改善箇所説明図

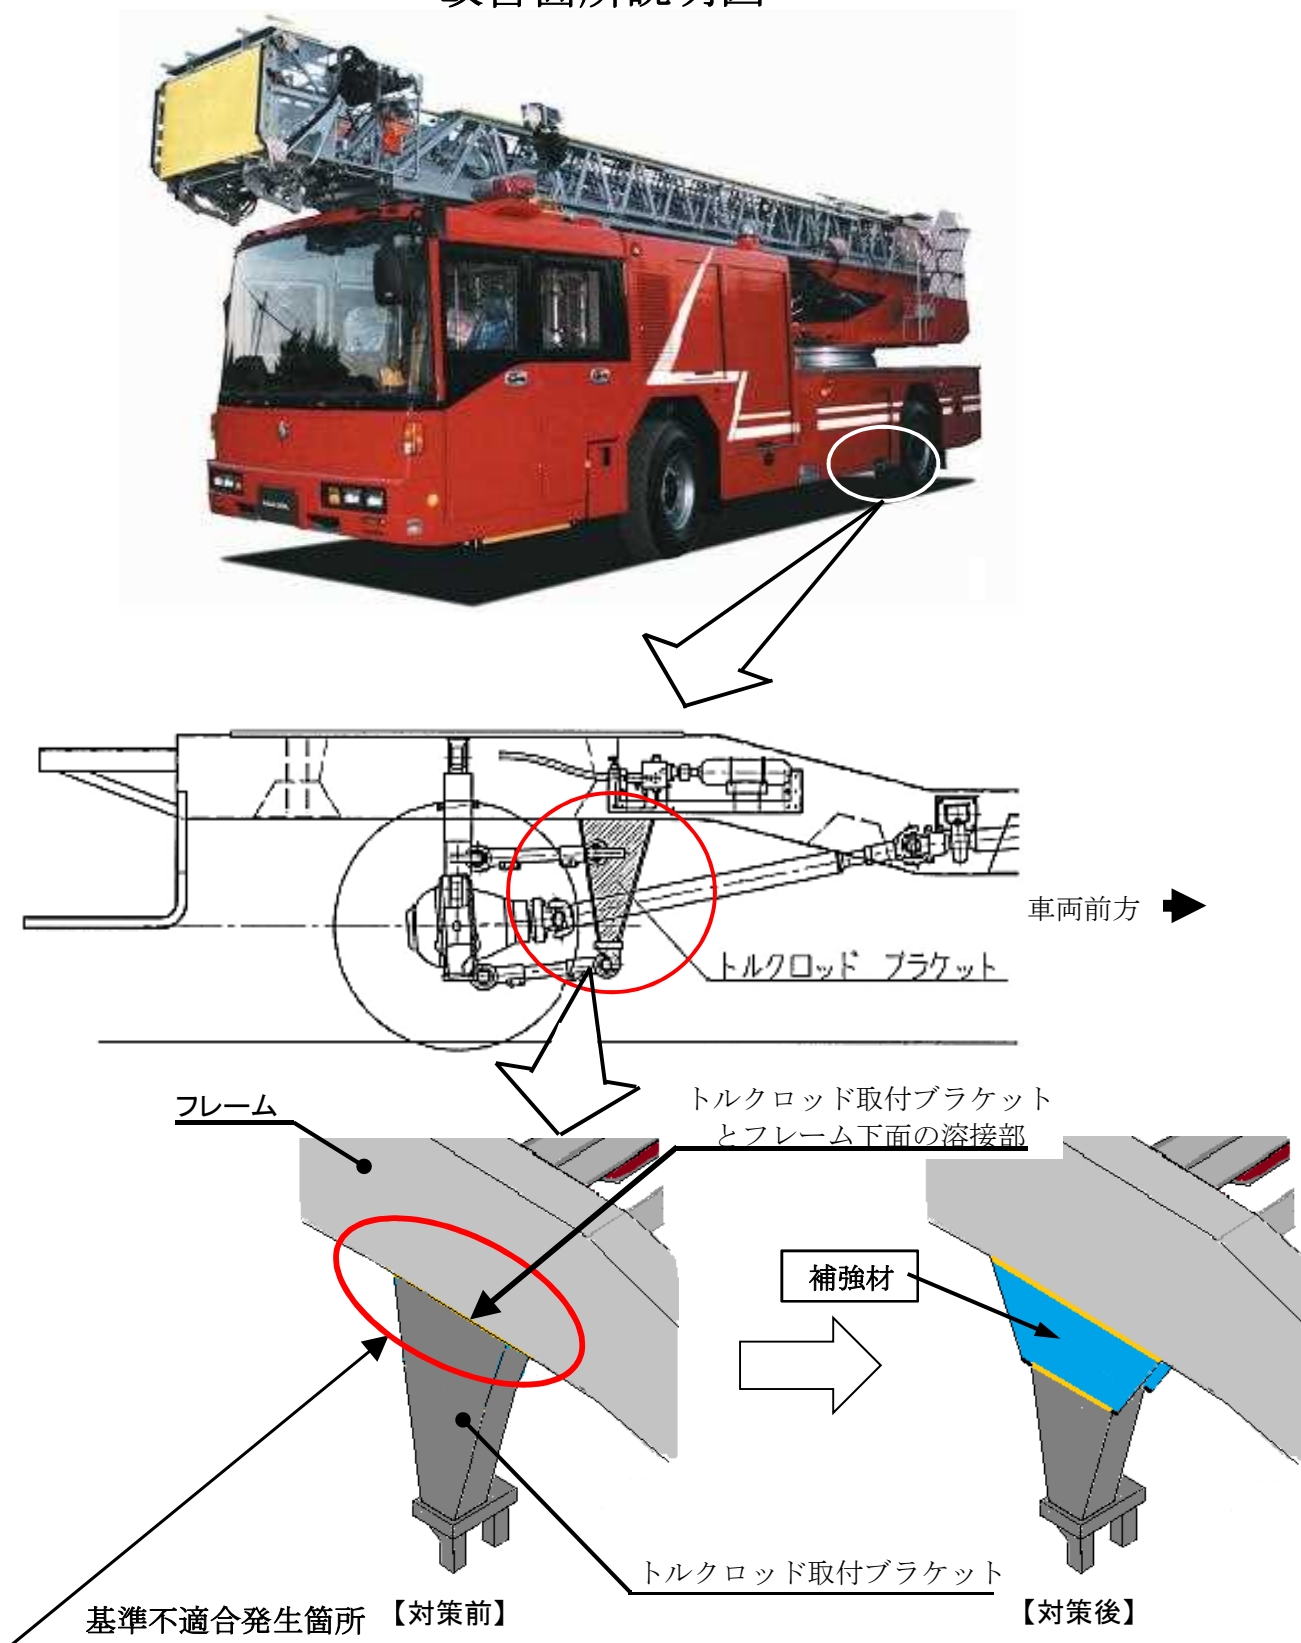
消防車（はしご車）の緩衝装置において、後軸トルクロッド取付ブラケットとフレーム下面の溶接が不適切なため、制動時の入力繰り返しで溶接部に亀裂が生じることがある。そのため、そのままの状態で使用を続けると、亀裂が進行し、最悪の場合、トルクロッド取付ブラケットの溶接部が剥がれ走行不能になるおそれがある。

全車両、後軸サスペンションのフレーム下面板部を点検し、亀裂が発生している場合は補修の上、当該部に補強材を溶接する。なお、改善措置の溶接作業に時間を要することから、亀裂が発生していない場合は、年式の古いもの若しくは走行距離の多いものから補強材を順次溶接する。

注：□内は追加部品を示す。
